高崎都市計画道路の変更(群馬県決定)

都市計画道路中 3・3・7号前橋長瀬線 外1路線 を次のように変更する。

(都)3・3・7号 前橋長瀬線 外1路線 計画図

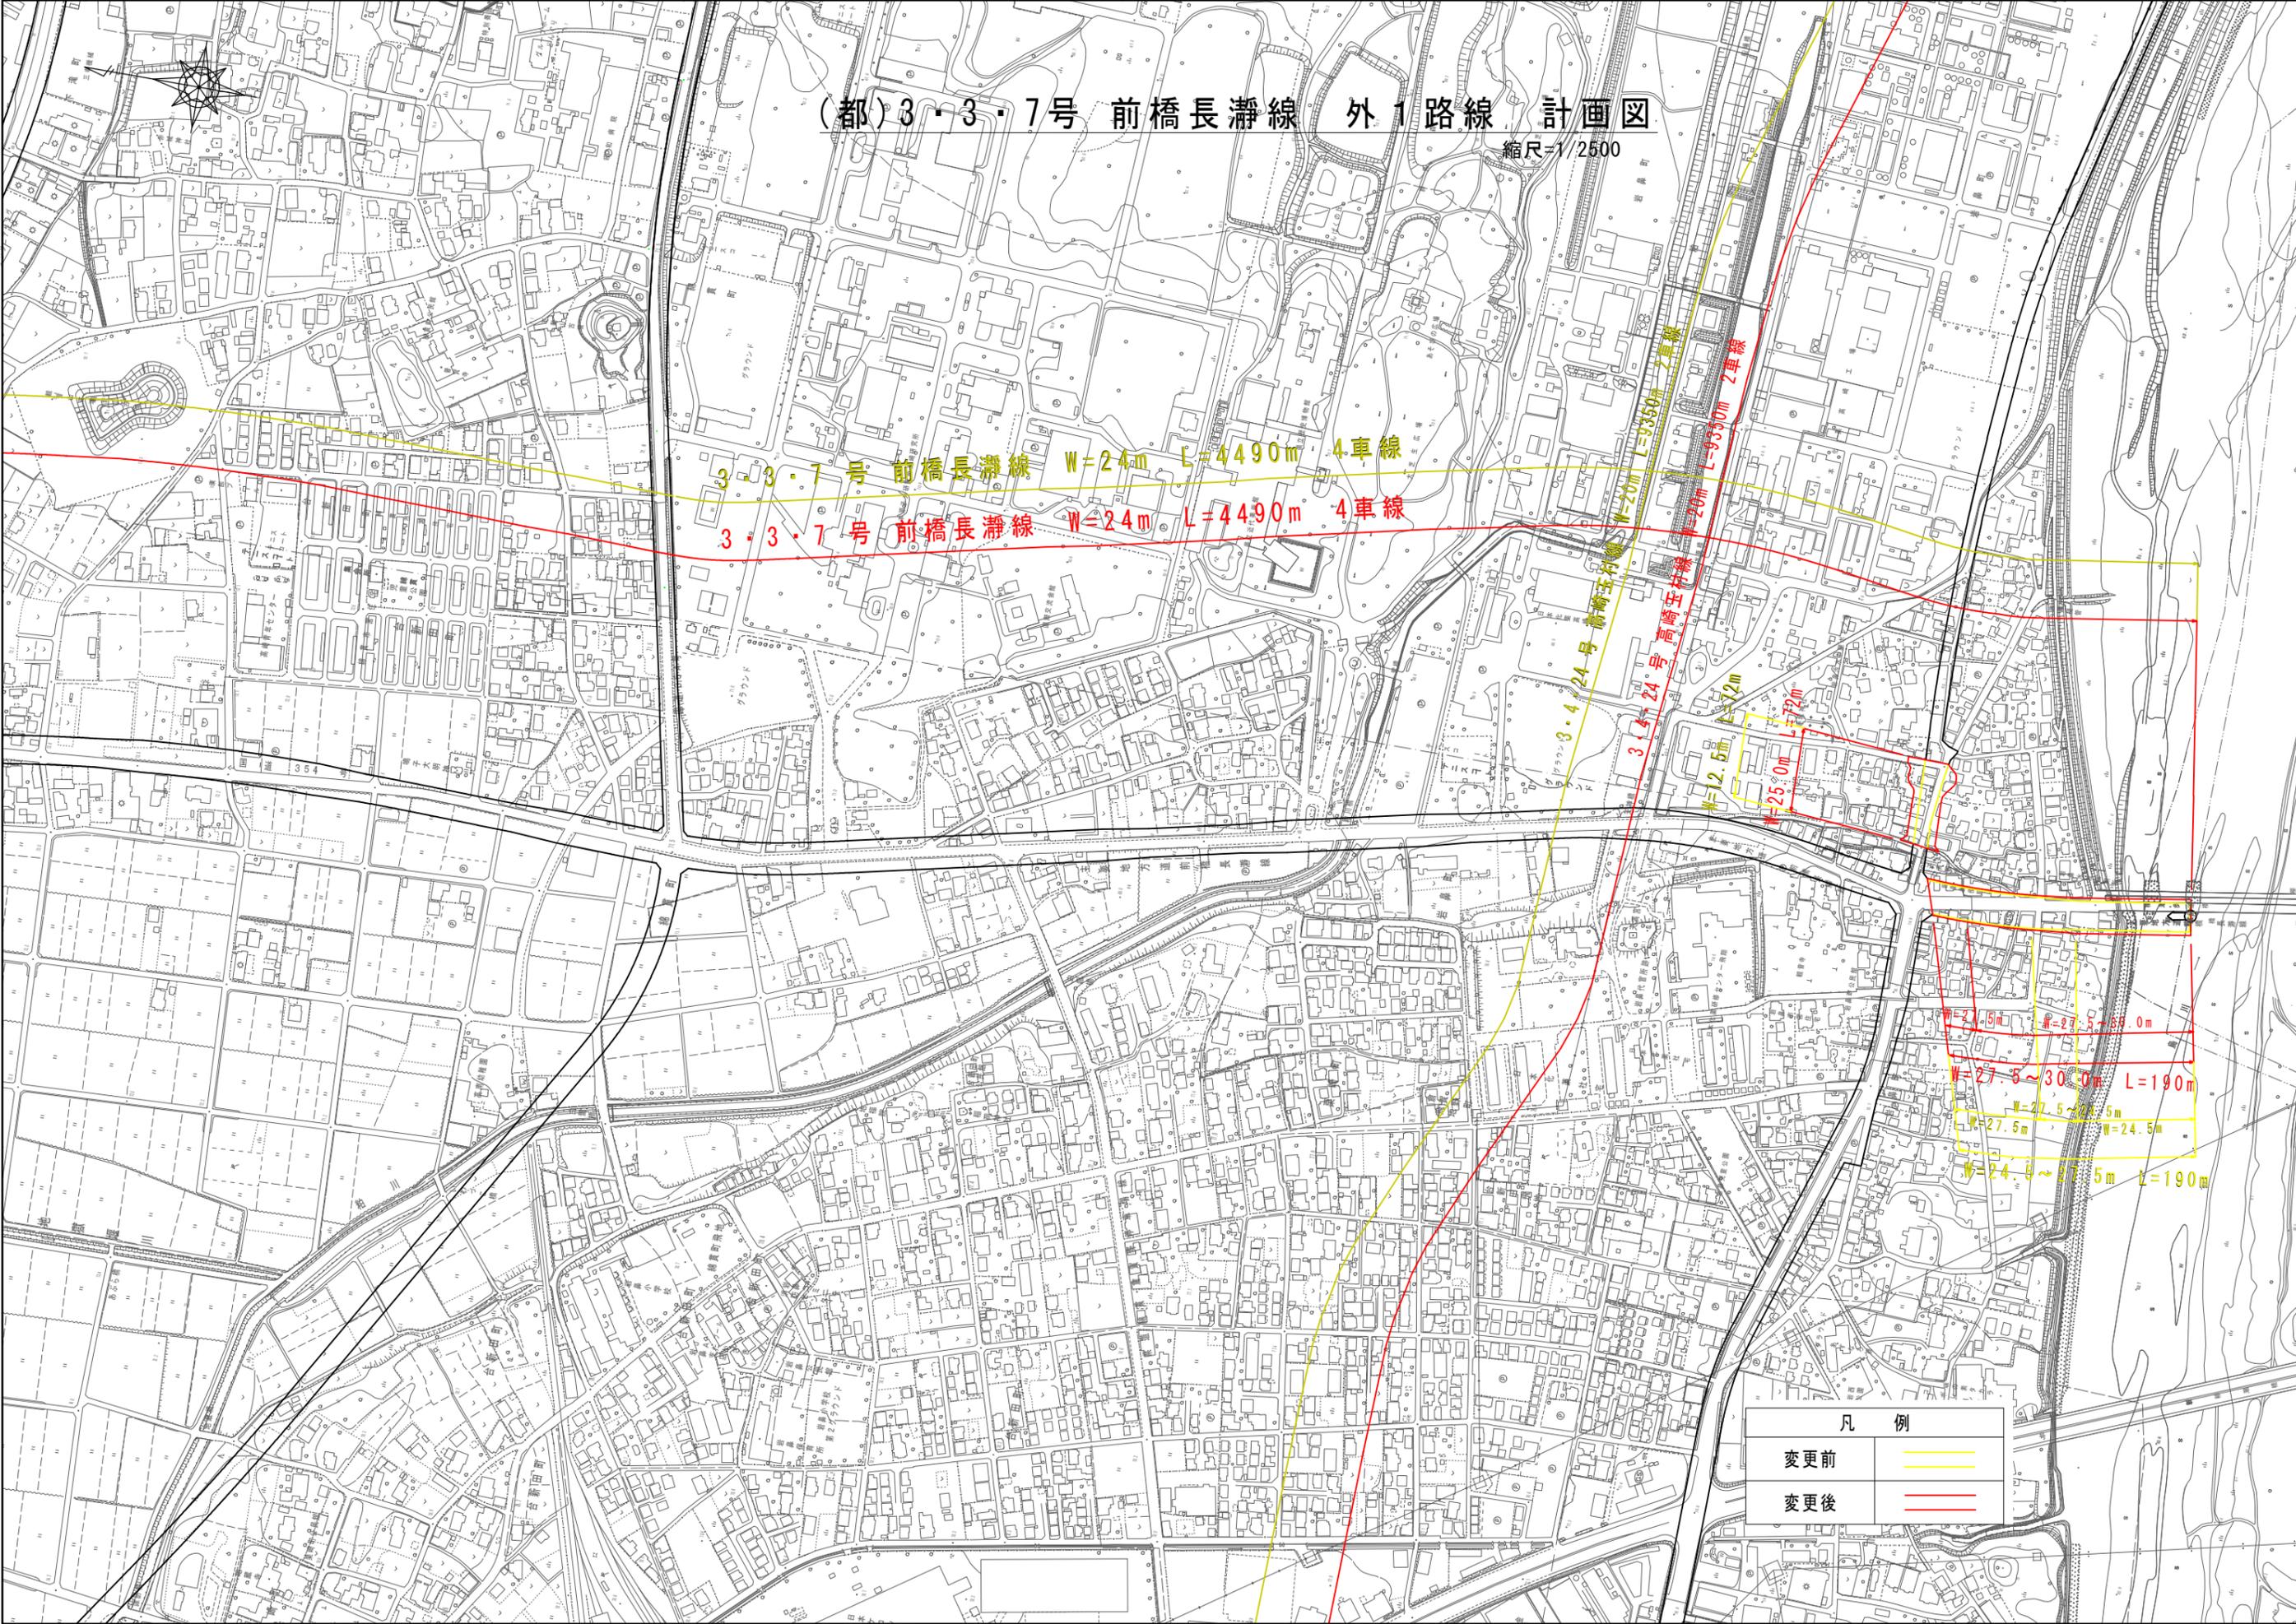
周辺住宅地の交通安全と円滑な交通を確保しつつ、主要な幹線街路である前橋長瀬線の交通流動を円滑にするため、前橋長瀬線については、柳瀬橋の取付けに係る幅員の増及び市道G472号とH1032号線との交差点の右折車線を設け、高崎玉村線については、側道と片側歩道を設ける。

2・3・7号 前橋長瀬線 W=24m L=4490m 4車線
 3・3・7号 前橋長瀬線 W=24m L=4490m 4車線

3・4・24号 前橋長瀬線 W=20m L=9350m 2車線
 3・4・24号 高崎五井線 W=20m L=9350m 2車線

W=24.5m L=27.5~39.0m
 W=27.5~30.0m L=190m
 W=27.5m L=27.5m
 W=24.5m L=190m
